COMMUNAUTE DE COMMUNES VALLEE DES BAUX - ALPILLES
REGIE DE L'EAU ET DE L'ASSAINISSEMENT
ZA de la Massane / 23, Avenue des Joncades Basses
13210 SAINT REMY DE PROVENCE

EXPERTISE OFFICIELLE PREFECTURE /ARS

Avis hydrogéologique définitif relatif à la délimitation des périmètres de protection
du nouveau champ-captant de Saint Etienne du Grès-Mas-Blanc les Alpilles.

par Jean-Paul SILVESTRE
Docteur en Géologie Appliquée
Diplômé d'Etudes Approfondies en Hydrogéologie
Collaborateur Occasionnel du Service Public
Hydrogéologue Agréé en matière d'eau, d'Hygiène
et de Salubrité Publiques pour le département des Bouches du Rhône
Coordonnateur départemental adjoint des Hydrogéologues

Fig. 9. Courbes caractéristiques des forages F1 et F2 (source ANTEA).
Définition des débits critiques et d'exploitation.

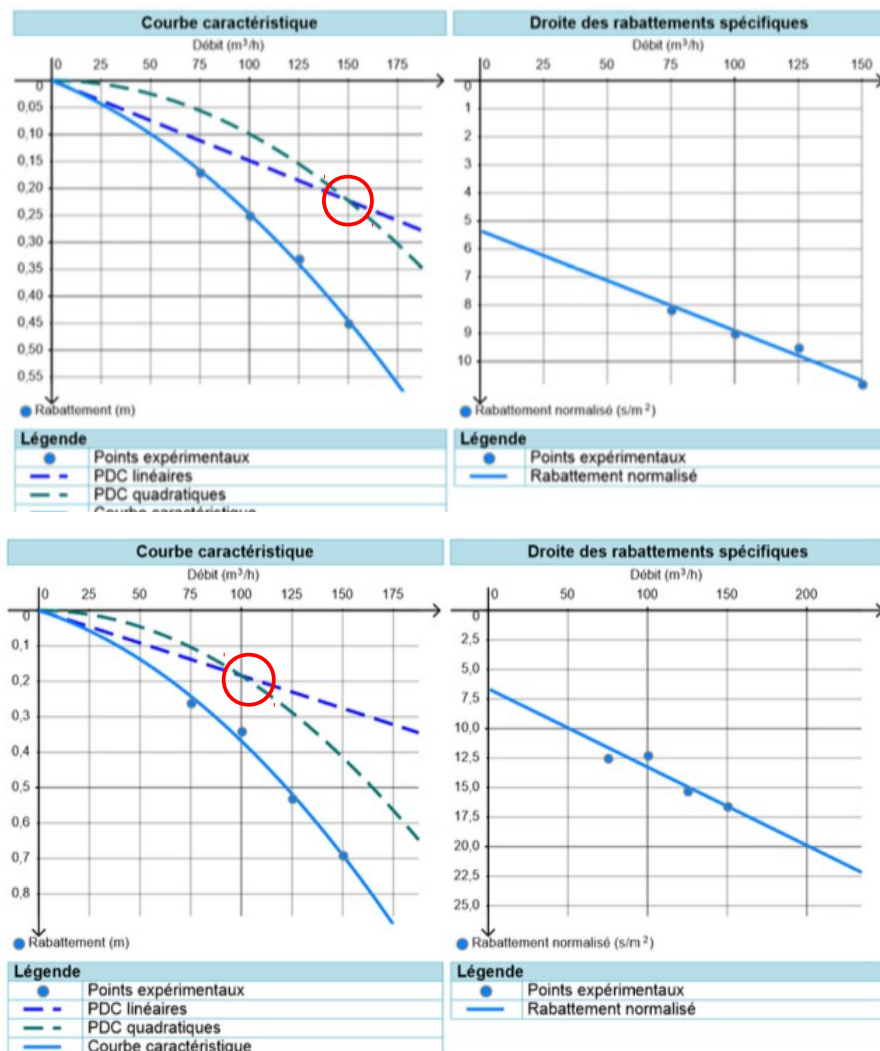
Dans les conditions exposées ci-dessus, si on veut exploiter les forages en maintenant un écoulement laminaire à l'entrée des crépines de manière à éviter des colmatages précoces, F1 devra être exploité au maximum à 150 m³/h et F2 à 105 m³/h soit des débits d'exploitation de 145 m³/h sur F1 et de 100 m³/h sur F2.

En comparant les tests de débit par paliers sur F1 et F2, notamment au niveau de la colonne « débit spécifique » il apparaît clairement que les performances de F2 sont nettement inférieures à celles de F1.

Fig. 11. Nappe alluviale captive sous les limons de surface de part et d'autre du Vigueirat au niveau du nouveau champ captant.

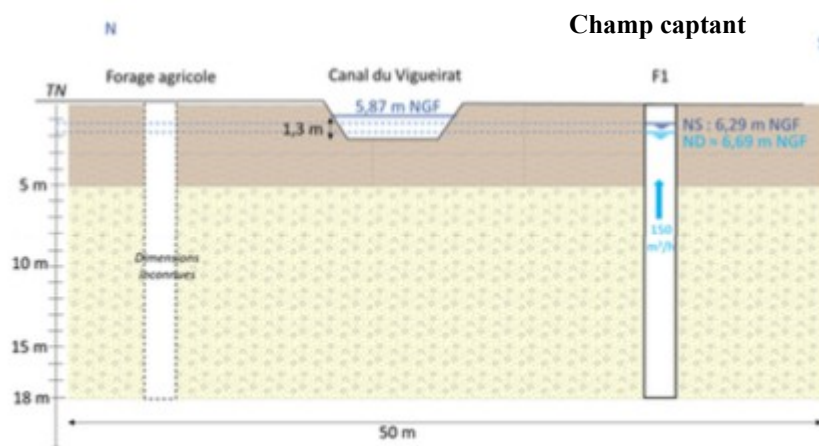
Pour maintenir cette garantie sur le long terme, le futur exploitant devra s'attacher à ne pas dénoyer les limons de couverture c'est à dire ne pas provoquer des rabattements de nappe au delà de 5 m, afin d'éviter un fonctionnement en nappe libre qui serait préjudiciable à la qualité de l'eau et à sa vulnérabilité.

Dans la mesure où cette consigne d'exploitation est respectée, la configuration hydrodynamique actuelle sera maintenue : le Vigueirat sera perché au dessus du toit de la nappe et restera toujours en position de l'alimenter, lentement, par drainance à travers les limons argileux.

Fig. 14. Schéma de principe de la tête des forages (cuvelage béton amovible)

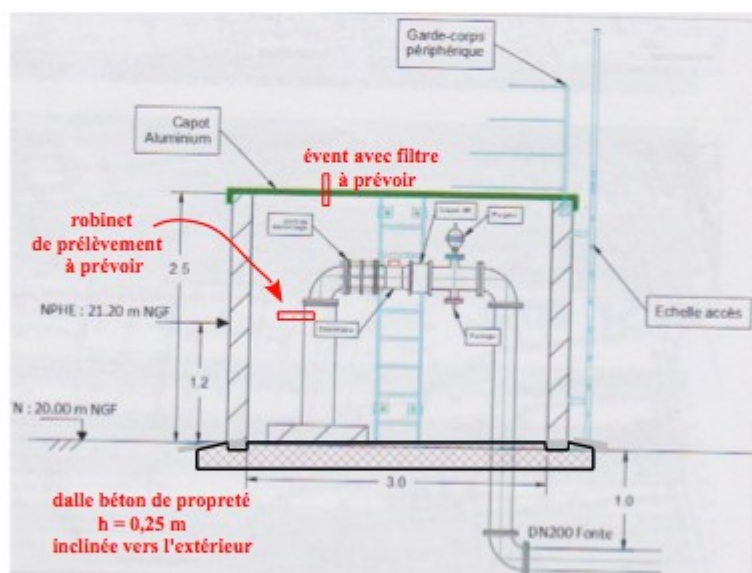
Les têtes de forage comporteront au sol une dalle béton de propreté d'environ $10\text{ m}^2 \times h = 0,25\text{ m}$, supportant un cuvelage béton rectangulaire ou circulaire hors sol avec accès par le toit, **amovible** mais **étanche**, fermées par un capot aluminium cadénacé étanche muni d'un évent avec filtre à air.

Le cuvelage béton pré-fabriquée sera posé à sec sur la dalle béton muni d'un joint d'étanchéité et encastré dans celle-ci sur 5 cm au niveau d'une feuillure. Il sera munie d'échelles extérieure et intérieure pour faciliter l'accès aux têtes de forage et aux robinets de prélèvements sorties forages ; ces robinets supportant les flambages pourront être installés également à l'entrée du local technique pour une meilleure protection (fig. 14).

A priori, les crues de la Durance ne sont plus à craindre depuis l'aménagement de la Durance et donc une hauteur de cuvelage de 2,5 m peut sembler trop importante (à faire vérifier).
